SPARC Enterprise™ M8000/M9000 서버 제품 안내서

XCP 버전 1090용

그림 6-20 DIMM 정보 읽기의 예

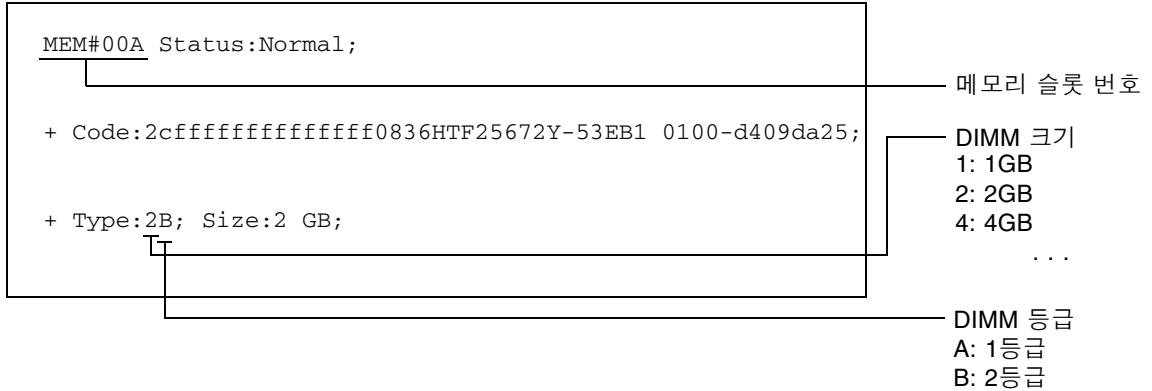
다음은 6-31페이지에 있는 6.4.2.1절, "Confirmation of DIMM Information"(DIMM 정보 확인)의 그림 6-20, "Explanation of DIMM Information"(DIMM 정보에 대한 설명)"을 수정하는 그림입니다.

그림 6-20에서는 Type 필드에 표시된 DIMM 정보를 읽는 방법에 대한 예를 보여줍니다.

그림 13-6 카드 배치 기둥 및 카드 배치 탭

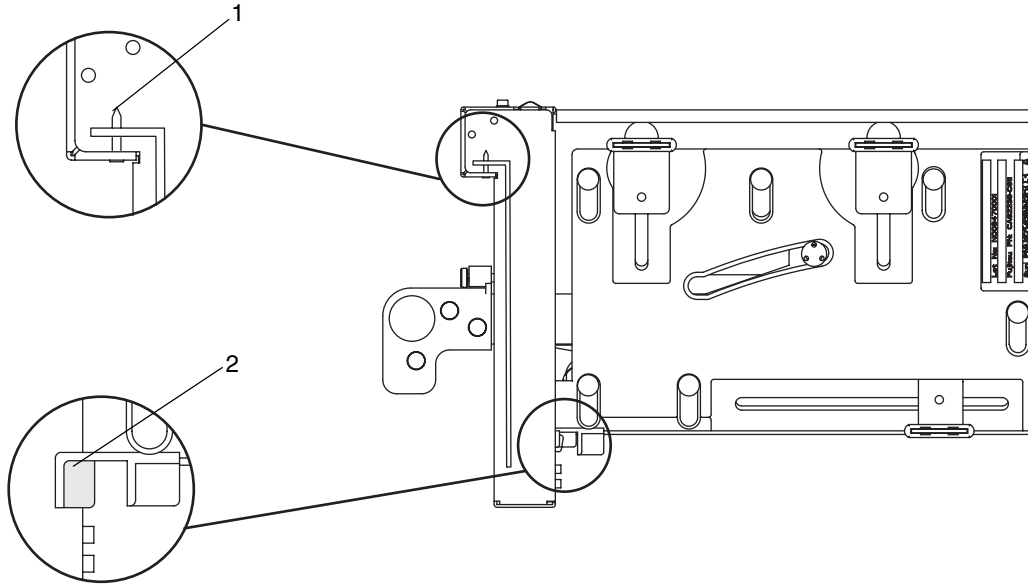
여기서는 13-10페이지에 있는 13장, "PCI Slot Device Replacement"(PCI 슬롯 장치 교체)의 13.2절, "Active Replacement"(활성 교체)에서 9단계를 수정합니다.

기둥(그림 13-6의 항목 1)은 PCI 카드 브래킷의 노치에 장착됩니다. 기둥이 노치에 제대로 장착되지 않을 경우 카드의 마운팅 브래킷이 구부러져 카드가 PCI 카세트의 기울어진 위치에 부착될 수 있습니다. 카드가 기울어진 위치에 부착되면 IOU의 소켓과 제대로 전기 접촉되지 않습니다.

탭(그림 13-6의 항목 2)은 PCI 카드의 아래쪽 부분에 있는 노치에 맞춰집니다. 이 탭은 카드가 PCI 카세트에 마운트되는 카드를 배치할 때 유용하지만 노치가 없는 카드 유형도 있습니다.

그림 13-7 PCI 카드 마운트

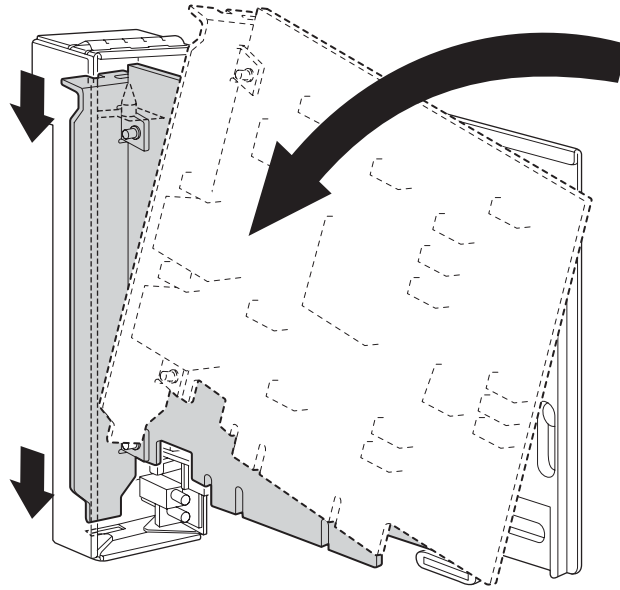
- a. PCI 카드를 화살표 방향으로 이동한 다음 PCI 카드의 브래킷 아래쪽에서 돌출된 부분을 PCI 카세트 전면 패널 아래쪽에 있는 구멍에 삽입하고 PCI 카세트의 핀을 PCI 카드의 브래킷 맨 위에 있는 타원형 구멍에 삽입하여 PCI 카드를 PCI 카세트에 마운트합니다.

그림 13-8 PCI 카드 고정 순서

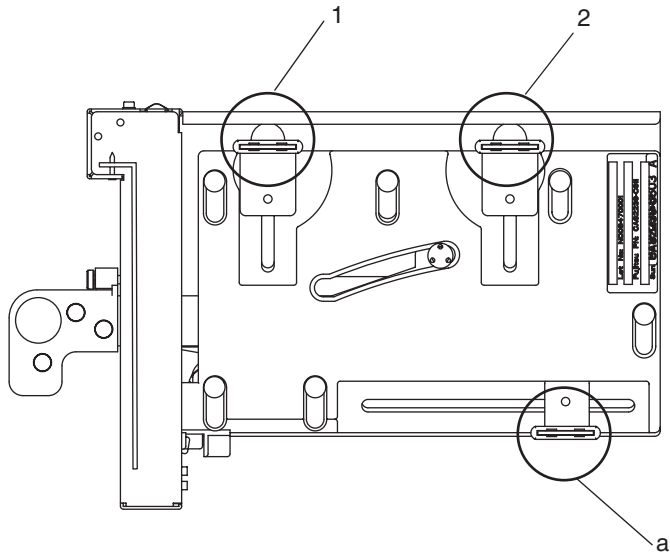
- c. 카세트 하단 래치의 가운데 부분에 PCI 카드를 맞춥니다. 그런 다음 카세트의 각 상단 래치 가운데로 PCI 카드를 누르면서 그림 13 - 8에 표시된 순서대로 고정 나사를 조여 카드를 제 위치에 고정시킵니다.

주 - PCI 카드를 제대로 마운트하려면 PCI 카드 바닥이 래치의 가운데에 제대로 맞춰지고 제 위치에 단단히 고정되어 있는지 확인해야 합니다.

그림 13-9 카세트 아래쪽의 래치 위치

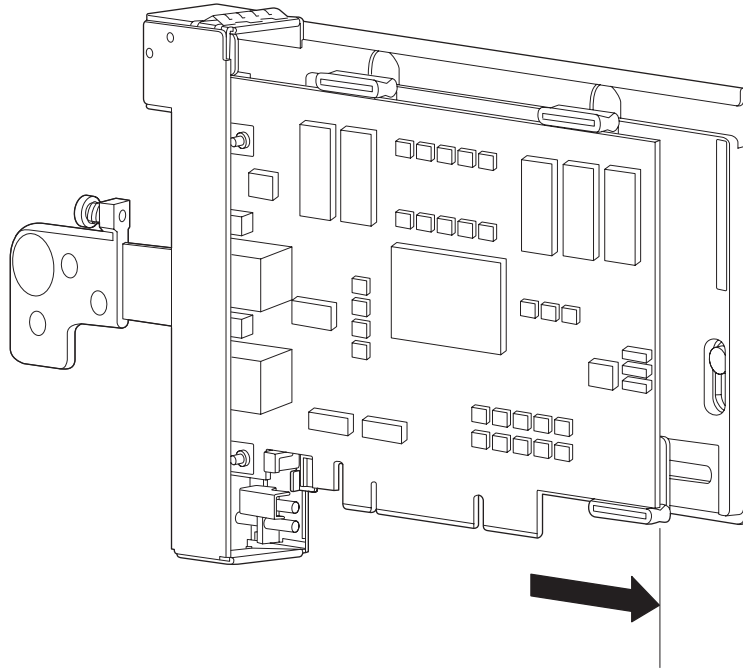
주의 - 카드가 짧은 경우 카세트 아래쪽의 나사를 필요한 만큼 이동합니다. 이런 경우 카드의 맨 끝에 최대한 가깝게 래치를 배치합니다(그림 13-9 참조). PCI 카드의 아래쪽 나사 위치를 바꾸려면 먼저 하단 래치(그림 13-8의 부품 a)에 카드를 고정시킵니다. 그런 다음 그림 13-8에 표시된 순서대로 고정 나사를 조여 카드를 제 위치에 고정시킵니다.
